Toetsing bekleding landhoofden Ketelbrug en loswal Kamperhoek

**Toetsing bekleding landhoofden
Ketelbrug en loswal Kamperhoek**

registratie	projectcode Rw1035.3	status concept 1
projectleider ir. S.T. Pwa	projectdirecteur ir. H. E. Nieboer	datum 16 december 2002

Bekleding Noordelijk landhoofd Ketelbrug

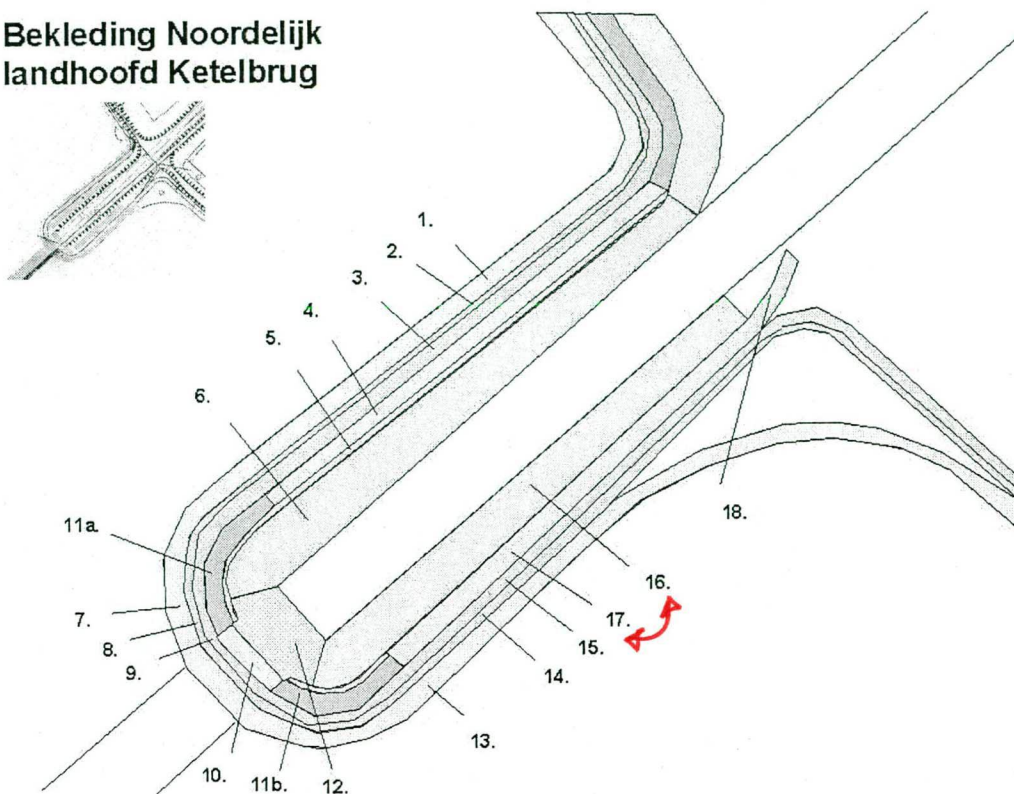
lijkt wat hoog

- MHW	NAP +2,1 [m];	X 0,0
- H_s	1,1 [m];	
- T_p	3,9 [s];	
- $\tan \alpha$	0,33 [-];	
- Δ	0,7 [-];	
- D	0,21 [m].	\rightarrow kops?

STROMING?

ongewijs
net 16 ?!

Op het bovenbeloop van het landhoofd wordt aan de Ketelmeerzijde een grasbekleding aangetroffen. Er zijn geen gegevens over de kwaliteit van de grasbekleding op de landhoofden. Wij stellen voor om de kwaliteit van de grasbekleding op de landhoofden gelijk aan die van de aangrenzende dijkvakken te nemen. Het oordeel van de geavanceerde toetsing van Infram (ref. [2]) van de grasbekleding op het buitentalud van de Zuidermeerdijk Oost is onvoldoende. Het eindoordeel van de grasbekleding van het bovenbeloop aan de Ketelmeerzijde is **onvoldoende**. *VGL RANDVOORWAARDEN!*

Bekleding Zuidelijk landhoofd Ketelbrug

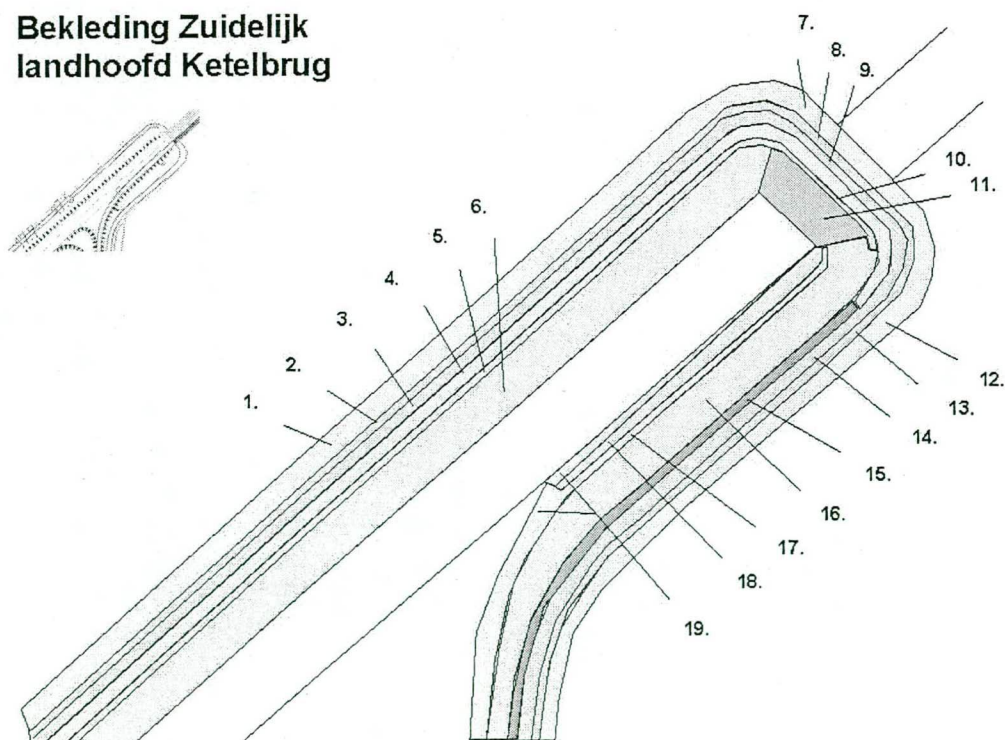
Waarom was gerekend 17,56 km?

*g/2
BETON ??
zuilen*

WIS WORDEN TOCH NIET NAT ??

WATNE START DAT? (12?)

NIET KLUKKIG WAS COPIËREN !!

Waar is ~~verschil~~ 17?
